监 理 通 知 单

工程名称：华直当阳市庙前镇 4*20MWp 地面分布式农光互补光伏发电项目

编号：HZDYM-Q-CZZH-TZ-020

事由：关于升压站 SVG 围栏基础施工的相关事宜

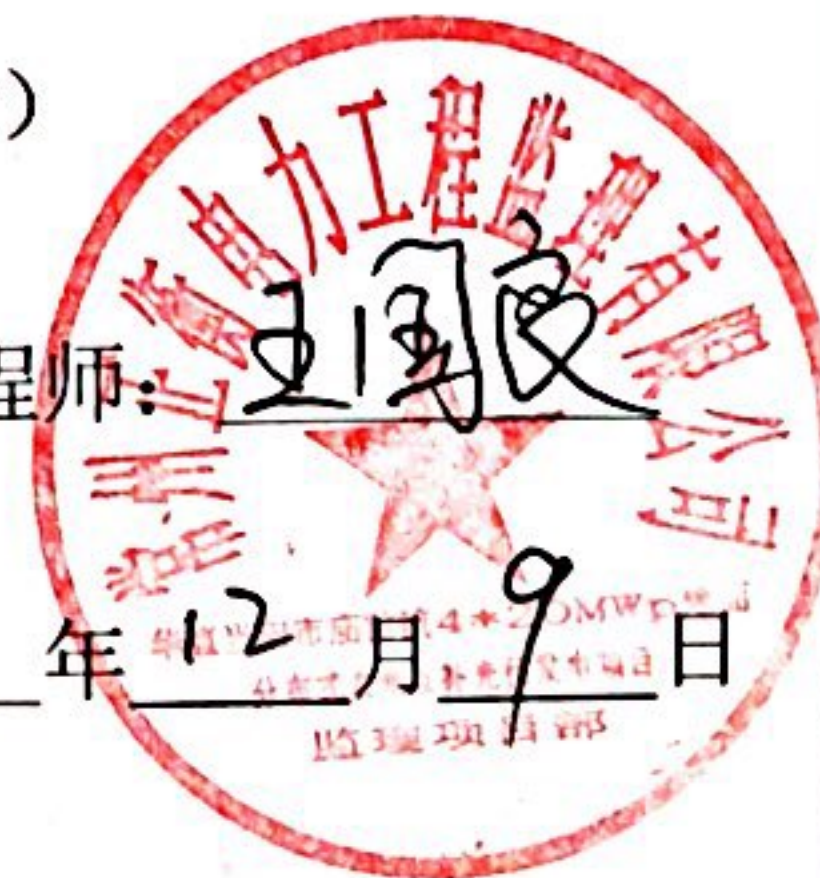
内容：你单位负责升压站 SVG 隔离变围栏基础设计图纸要求 C25 混凝土浇筑，而你单位实际施工为砖砌筑，不符合设计要求，现要求你单位按设计要求整改到位，否则一切后果有你单位承担；

以上事项要求施工单位逐一落实，按整改消项程序请将整改结果于 2017 年 12 月 12 日前回复本项目监理部
